Dotyczy: udzielenia wyjaśnień, zmiany treści specyfikacji istotnych warunków zamówienia i ogłoszenia o zamówieniu oraz przedłużenia terminu składania ofert w związku z prowadzonym postępowaniem na „Budowę budynku dydaktycznego dla potrzeb Uniwersytetu Technologiczno-Przyrodniczego w Bydgoszczy”.

Uniwersytet Technologiczno-Przyrodniczy im. Jana i Jędrzeja Śniadeckich w Bydgoszczy (dalej: „Zamawiający”), prowadząca postępowanie o udzielenie zamówienia publicznego w trybie przetargu nieograniczonego, zgodnie z Ustawą z dnia 29 stycznia 2004 roku Prawo zamówień publicznych (t.j. Dz.U. z 2019 r. poz. 1843 ze zm.; „Pzp”), na „Budowę budynku dydaktycznego dla potrzeb Uniwersytetu Technologiczno-Przyrodniczego w Bydgoszczy” działając na podstawie art. 38 ust. 2 w zw. z art. 38ust. 1 Pzp udziela wyjaśnień odnośnie treści specyfikacji istotnych warunków zamówienia („SIWZ”) oraz - na podstawie art. 12a Pzp – dokonuje zmiany treści ogłoszenia o zamówieniu i przedłużeniu terminu składania ofert.

Pytanie nr 107

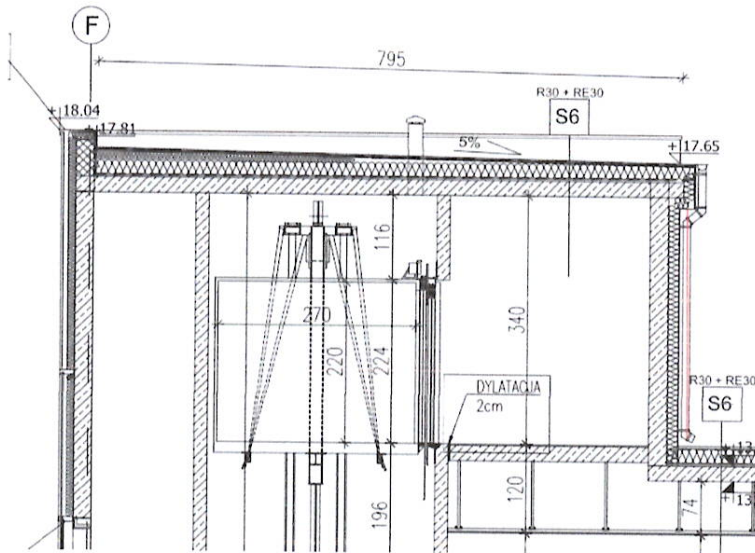
Czy wszystkie klapy oddymiające zlokalizowane są na rzucie dachu?

Na rzucie dachu zostały zlokalizowane klapy oddymiające dachowe.

Pytanie nr 109

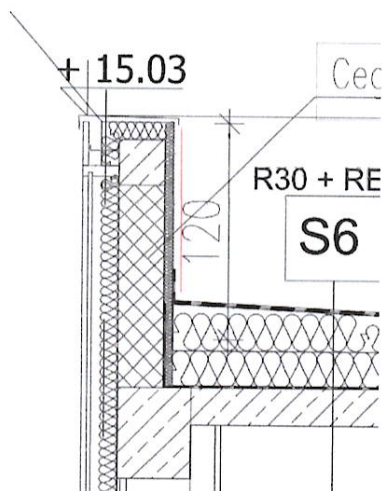
W jaki sposób ma być wykończona ściana attyki od strony dachu?

Membrana EPDM powinna być wywinięta na ścianę attyki na wysokość min. 20 cm oraz zakończona aluminiowym okapnikiem. Pozostałą część attyki należy wykończyć w tynku mineralnym.

Pytanie nr 110

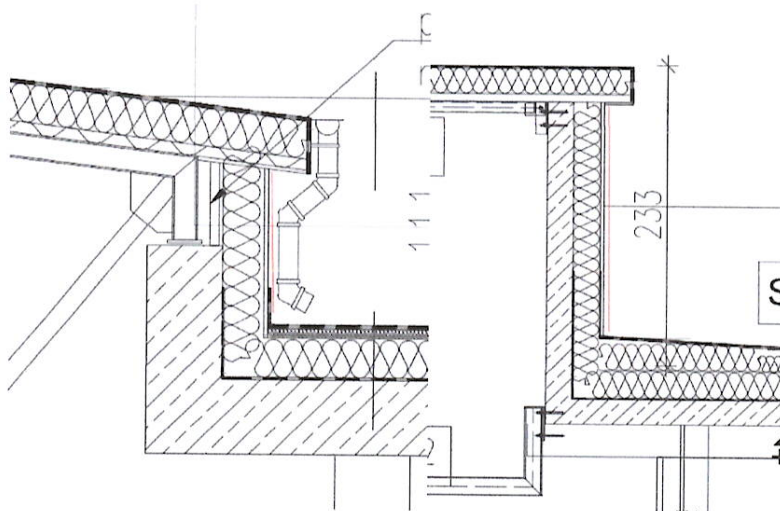
Prosimy o uszczegółowienie wykonani obróbek blacharskich, wg opisu : „Szczyt attyki okuty blachą tytanowo-cynkową z kapinosem, powlekaną w kolorze RAL 7043, grubość blachy 0,55mm” wg rysunków: blacha ocynkowana gr 0,5 mm.

0,55mm
